Betreft: Zienswijze ontwerpbestemmingsplan Oosterdokseiland Noord

MEMO

Aan : Patrick van Bruggen (P1)
 Van : Erik Groot Karsijn
 Bijdrage : Albert Nauta
 Dossier : BC7373-101-100
 Project : 2nd Opinion P1 Parking Amsterdam Centre
 Betreft : Bevindingen op basis van verkeersonderzoeken Bestemmingsplannen en Verkeerscirculatie Binnenstad 2020

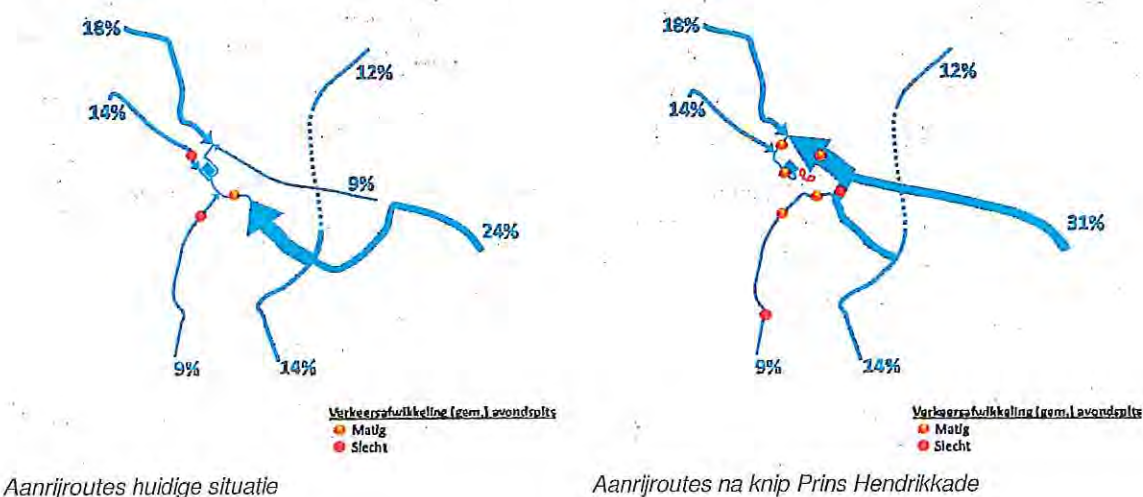
De verkeersonderzoeken zijn enkel uitgevoerd voor de 2-uurs avondspits, welke volgens gemeente maatgevend is. Royal HaskoningDHV mist de onderbouwing voor de maatgevendheid van de avondspits en stelt daarom vraagtekens bij dit punt. Zeker wanneer het gaat om bestemmingsverkeer van en naar het Stationsgebied en de rest van de Binnenstad is het aannemelijk dat weekenddagen een wezenlijk verschillend verkeersbeeld kennen. In de weekenden rijdt meer recreatief verkeer. Dat zorgt voor andere herkomst-bestemmingsrelaties en mogelijk wezenlijke verschillen op kruispuntniveau. Qua omvang van de verkeersstromen, maar ook qua rijrichtingen. Dit beeld blijkt ook uit registratiedata van in- en uitrijdend verkeer van P1 Parking (aangeleverd door P1). De gemiddelde weekendpiek qua inrijdend verkeer is maar liefst 136% hoger dan de gemiddeld drukste avondspits, voor uitrijdend verkeer ligt de gemiddelde weekendpiek 32% hoger dan de avondspits.
